Modifica

Tendicinghia adattadalle a motori Ecotec 16 valvole nei modelli:

nuovo rif. comp. 5636 454, febi 18181.

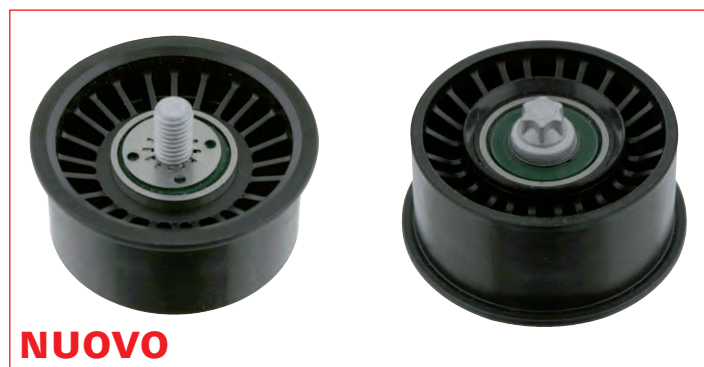
Il tendicinghia febi 18181 è stato modificato dal produttore originale e anche dalla febi.

Mentre la vecchia esecuzione (rif. comp. 0636 420) era in metallo, la nuova versione è stata progettata in plastica.

Inoltre la nuova versione viene fornita con una vite già fissata.

La vecchia versione non è più fornibile.
